监理通知单

工程名称：公安县杨家厂镇万华禾香板业 17.5MW 屋顶分布式光伏发电项目
编号：GAWH-ZHJL--TZ-012

事由：管理人员执行力不到位、违反图纸设计擅自施工

混凝土出厂单存在伪造现象

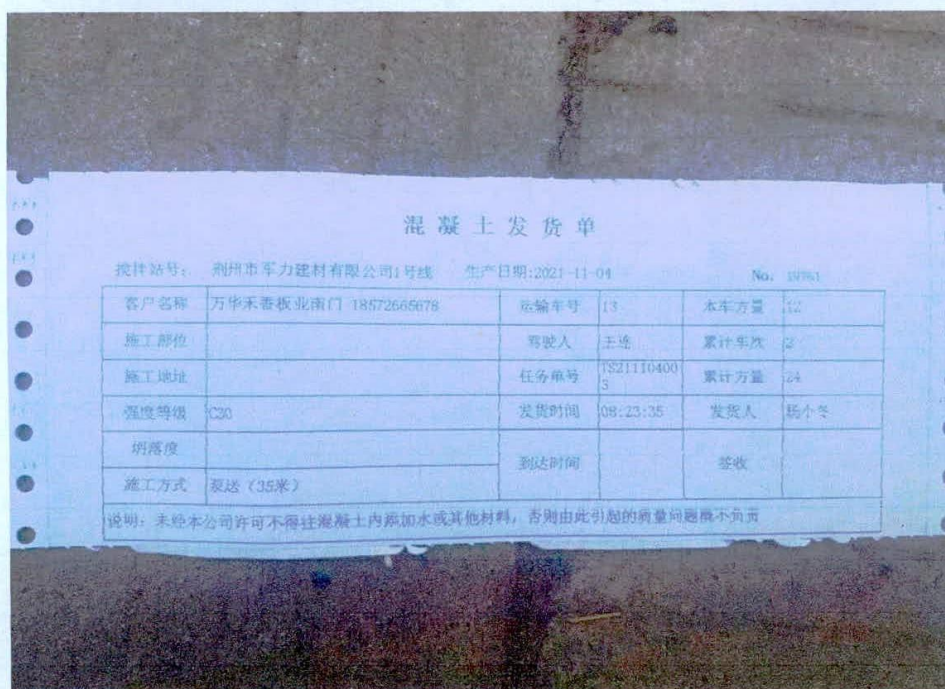
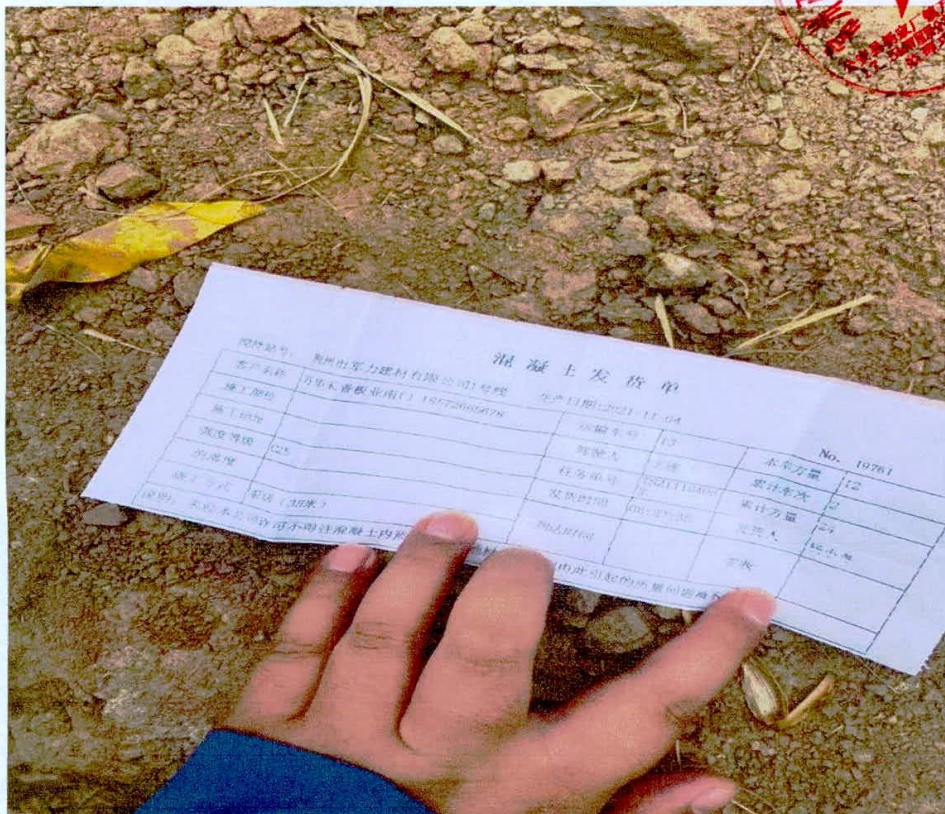
1. 土建防火墙施工未按三级自检程序进行验收，报我监理项目组织验收工作，擅自进行浇筑工作
2. 经我监理工程师现场巡检发现，防火墙其内部钢筋未经验收，巡检发现其内部钢筋未进行绑扎或绑扎不到位现象
3. 浇筑所使用的混凝土未按设计要求等级进行施工，图纸设计为 C30 强度等级，实际施工为 C25 强度等级
4. 在我监理工程师、建设单位工程师在现场发出指令，暂停施工立即更换，但你项目部未按要求进行更换，仍继续浇筑，并存在混凝土出厂单造假伪造现象。

1. 加强你施工项目部内部人员执行力管理及培训工作
2. 对已未按设计要求施工的基础进行返工处理，对此造成的损失及工期由你施工项目部自行承担（在本月 15 号最后节点前完成）如确实考虑工期问题无法造成返工情况，需提供以下文件：①设计单位出具的 C25 代替 C30 的论证计算文件并加盖公章，对后续造成的质量情况承担责任 ②施工单位出具对此防火墙质量保证文件加盖公章 ③下发处罚通知单，所造成的罚款金额将在工程款中予以扣除。
3. 对混凝土出厂单伪造现象，我监理单位只认可其发货时间为 09:01:45 出厂混凝土单强度等级符合要求，其 08:23:35 时间我监理单位认为其混凝土强度为 C25 等级
